【保安規定】 停止機能及び冷却機能を喪失した場合の対策について

令和 2 年 11 月 13 日
原子力科学研究所

【R2. 10. 27 審査会合コメント】

図1 スクラム失敗事象発生時想定フロー

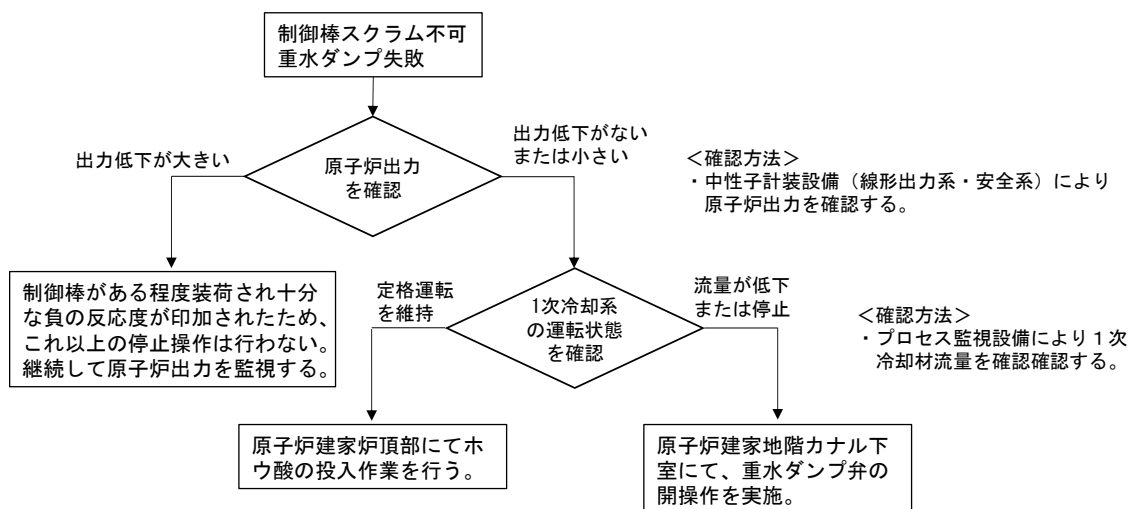
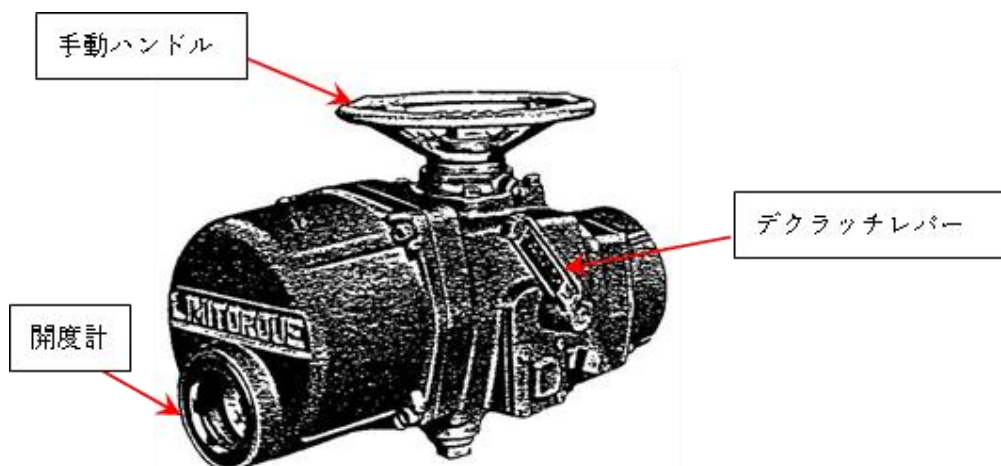
停止機能と冷却機能が喪失した場合のホウ酸投入の可否、その場合の対応に係るシーケンスの想定とその対応について整理して説明すること。

原子炉停止機能を喪失した場合の想定フローを図 1 に示す。原子炉停止機能を喪失（制御棒 6 本のスクラム不可及び重水ダンプ弁の操作不可）の場合には、中央制御室にて中性子計装設備（線形出力系及び安全系）により原子炉出力を確認する。制御棒が完全にスクラムしない場合でも制御棒が臨界位置からある程度炉心に挿入されれば、原子炉は未臨界になり原子炉出力が低下することから、運転員は原子炉の出力が低下することを確認する。制御棒がほとんど挿入されず、出力低下がない又は少ない場合には、原子炉プールへのホウ酸投入又は重水ダンプ弁の手動開操作により、原子炉負の反応度を添加する必要がある。ホウ酸を投入する場合には、炉心の燃料が健全であることが条件となるため、中央制御室にてプロセス監視設備により 1 次冷却系の運転状態を確認する。1 次冷却系による強制冷却運転が維持されている場合には燃料の健全性が維持されていることから、原子炉建家炉頂部からのホウ酸投入作業を実施する。一方、強制冷却運転が維持されていない場合には、燃料破損が発生し、原子炉建家炉頂部の線量が上昇することが想定されるため、ホウ酸投入作業は実施せず、原子炉建家地階カナル下室に設置されている重水ダンプ弁の手動開操作（弁の構造を図 2 に、設置場所を図 3 に示す。）を実施する。また、中央制御室にて原子炉出力、1 次冷却系の運転状態が確認できない場合には、炉心の燃料の健全性は維持できていないものとして、重水ダンプ弁の手動開操作を実施する。
